Notification de sécurité produit URGENTE

Sur les systèmes monoplans fixes Philips Allura et Philips Azurion à fixation plafonnière, le capot rotatif du bras en L peut tomber

Novembre 2023

Figure 1 : exemple de capot rotatif de bras en L détaché

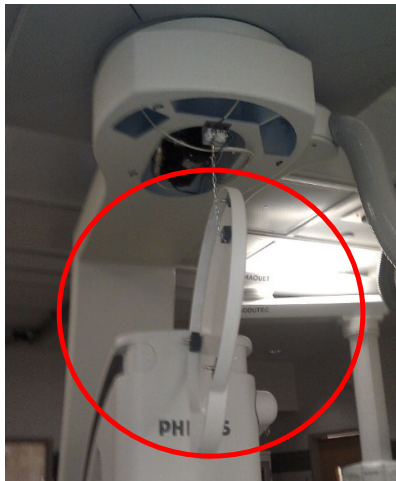
Philips a identifié un problème de sécurité potentiel avec les systèmes monoplans fixes montés au plafond des gammes Philips Allura et Azurion. Le bras en L à fixation plafonnière comprend un capot rotatif susceptible de tomber en cas de collision entre le bras en L et d'autres équipements hospitaliers (par exemple un éclairage de bloc opératoire). Bien que le capot soit maintenu par une chaîne de sécurité, cette dernière peut également se détacher en cas de collision, ce qui peut entraîner la chute du capot sur le patient, l'utilisateur ou les intervenants. Il y a eu 5 incidents faisant état de blessures mineures telles que des ecchymoses ou des égratignures. À ce jour, aucun cas de blessure grave ni de décès en lien avec ce problème n'a été signalé.

Si le capot tombe pendant une procédure, l'appareil continue à fonctionner et il est possible de poursuivre le traitement. Le capot pèse moins de 1,14 kg et peut provoquer des égratignures ou des ecchymoses s'il entre en contact avec un patient, un utilisateur ou un intervenant.

Pour remédier à ce problème, Philips remplace les capots existants de tous les systèmes monopans fixes montés au plafond Philips Allura et Philips Azurion concernés par un nouveau modèle de capot rotatif de bras en L (pourvu de boulons au lieu de clips à ressort) afin de s'assurer qu'il résiste aux collisions externes.

Philips contactera tous les clients concernés pour organiser la visite d'un responsable technique afin de remplacer gratuitement le capot rotatif du bras en L (réf. FCO72200510 pour les systèmes Philips Allura, y compris le système Philips Poly G H5000, et FCO72200511 pour les systèmes Philips Azurion).

Figure 2 : seuls les systèmes monopans fixes montés au plafond sont concernés (comme illustré ci-dessus)

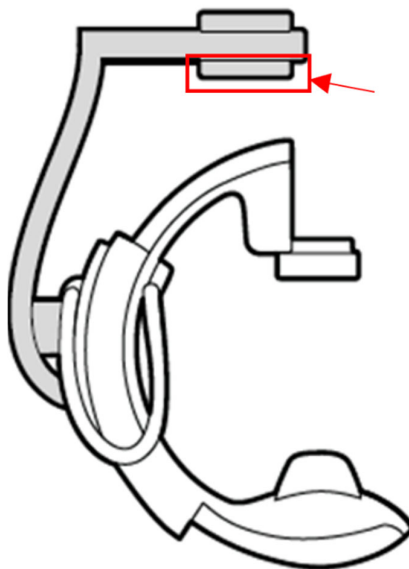
Tous les systèmes monopans fixes montés au plafond des gammes Allura et Azurion sont concernés par ce problème, comme indiqué en figure 2 et dans le tableau 1 ci-dessous.
